Revision to a Request for a Standing Offer

Title - Sujet PACKAGING MATERIALS		
Solicitation No. - N° de l'invitation W8486-138388/C		Date 2014-07-21
Client Reference No. - N° de référence du client W8486-138388		Amendment No. - N° modif. 001
File No. - N° de dossier hs634.W8486-138388	CCC No./N° CCC - FMS No./N° VME	
GETS Reference No. - N° de référence de SEAG PW-\$\$HS-634-65321		
Date of Original Request for Standing Offer Date de la demande de l'offre à commandes originale		2014-07-03
Solicitation Closes - L'invitation prend fin at - à 02:00 PM on - le 2014-07-31		Time Zone Fuseau horaire Eastern Daylight Saving Time EDT
Address Enquiries to: - Adresser toutes questions à: Paquin, Benoit		Buyer Id - Id de l'acheteur hs634
Telephone No. - N° de téléphone (819) 956-3966 ()		FAX No. - N° de FAX (819) 956-5227
Delivery Required - Livraison exigée		
Destination - of Goods, Services, and Construction: Destination - des biens, services et construction:

Cette modification 001 est émise pour aviser les questions d'un fournisseur et les réponses fourni par l'autorité technique.

Subject: Question et Réponse

Double Wall Corrugated Sheet

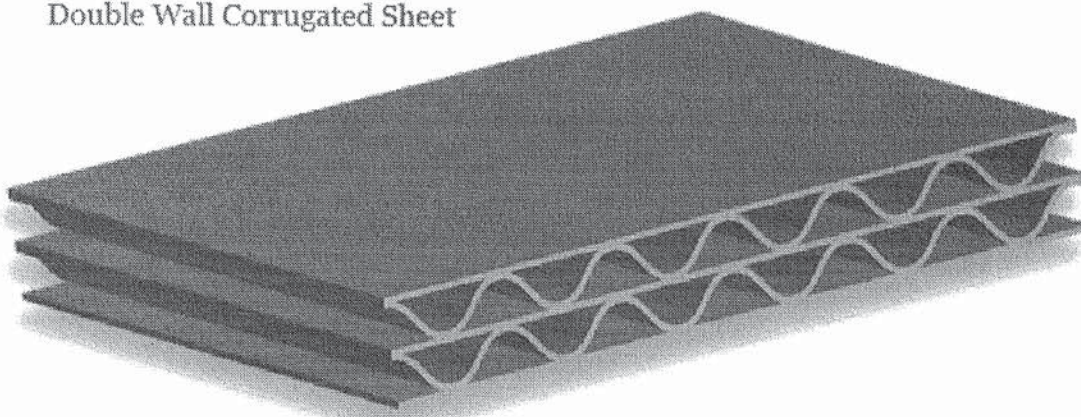
-
- 4) **Boîte à fusil:** La spécification spécifie des rainures B et des parois doubles. Une rainure B n'est pas une paroi double, veuillez spécifier. La spécification mentionne un test d'immersion, une boîte en carton ne va pas passer un test complet d'immersion, même si elle est laminée. Est-ce que cette boîte doit être fabriquée en Coroplast (plastique) ou est-ce qu'il serait possible d'obtenir des détails au sujet du test d'immersion? De plus, combien de boîtes doivent être emballées par emballage, la seule spécification est 25 livres maximum, est-ce que ceci est la seule spécification à suivre?

Il est possible d'avoir des rainures B et des doubles parois en même temps. Le B spécifie les dimensions des rainures tandis que les doubles parois indiquent le nombre de parois (3). Pour être plus précis, nous voulons une boîte en carton avec rainures B+B et des parois doubles. Veuillez voir le croquis ci-dessous pour un exemple visuel.
